皇居周辺地域の建築物のデザイン協議の一環として、平成 22 年 10 月 12 日に東京都景観審議会計画部会への意見聴取を行い、東京都の見解を事業者に伝えたところ、下記のとおり事業者から対応の方向性を示されました。

○建築物のデザイン協議事項（丸の内一丁目 8 地区計画(仮称)）

丸の内一丁目8地区計画

補足資料

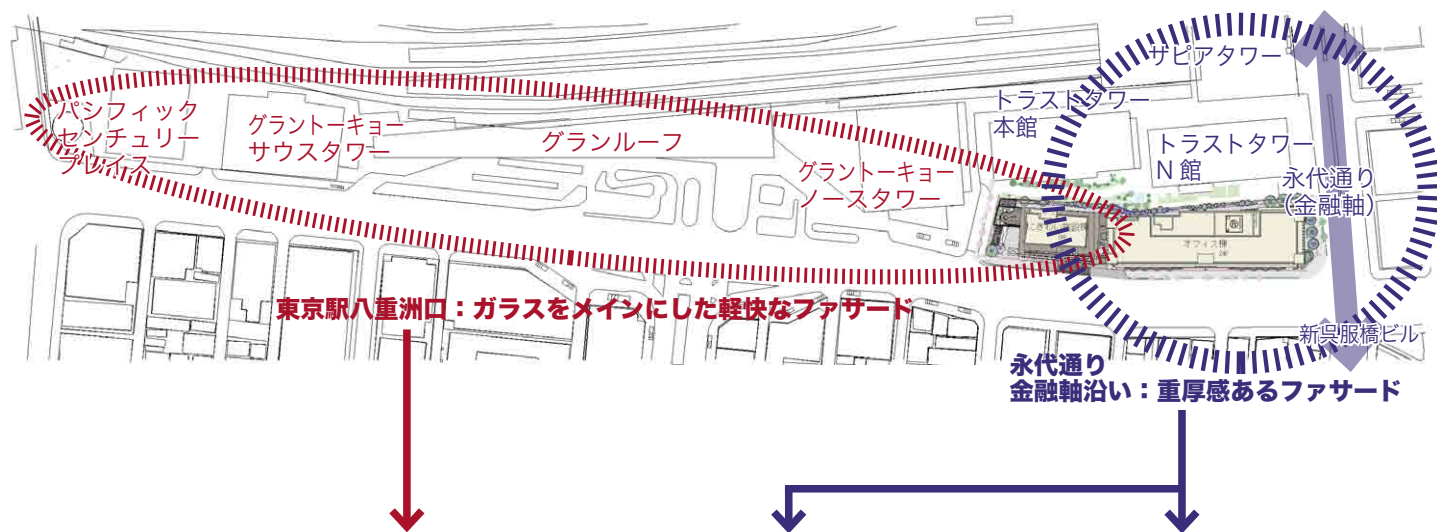
計画部会の意見の踏まえた都の見解	事業者側の対応
<p>以下の、遠景～中景に関わる事柄についてご対応をお願いします。</p> <ul style="list-style-type: none"> 丸の内地区との対比を念頭に置いた上で、八重洲地区のデザインコンセプトを分析し、建築デザインを検討されたい。 南側広場及び広場に連続する低層部については、東京駅側からの歩行者動線や視線を検証し、特に広場については回遊性及び誘導性の向上に資するデザインにするとともに、周辺からも存在感のある空間デザインとなるよう十分に検討されたい。 呉服橋交差点に面する北東角は、地区を特徴づける景観上重要な場所であり、また主要な眺望点の一つとなる日本橋地区側から眺望されることから、建物北東角の基壇部及び外構計画の顔づくりも含めた更なる充実を検討されたい。 にぎわい施設棟の高層部の色彩については、低彩度となっている周辺建築物との調和を図るとともに、質感等において実際の見え方を含め十分検討されたい。 	<ul style="list-style-type: none"> 計画地は、100mを越す超高層ビルが個別に存在感・重厚感を示す大手町・丸の内エリアと、高さ 30～60m 程度の建物が密集した街並みを形成する八重洲・日本橋エリアの接点に位置し、双方の景観に配慮が必要となります。詳細設計においては、ガラスによる軽快なファサードをもつ東京駅八重洲口側の建物群と、永代通りを中心とした柱型や梁型を現した重厚感ある金融軸の街並みの結節点となることから、計画地の南側のにぎわい施設棟は東京駅八重洲口側と、北側のオフィス棟は金融軸との調和を意識して検討していきます。→【図-1 参照】 東京駅八重洲口から見た視覚的な広がりや外堀通り歩道からのアプローチに配慮し、南側階段の位置や、広場内地下吹抜部分の範囲、南側壁の位置と大きさ等を修正し周辺からの存在感を高めるよう配慮します。→【図-2 参照】 呉服橋交差点に面する北東角において基壇部や外構計画において交差点を意識したファサードづくりをします。デザインの詳細については今後検討を行います。→【図-3 参照】 にぎわい施設棟高層部の色彩について、周辺建物と違和感のない色彩計画、材料選定を行います。
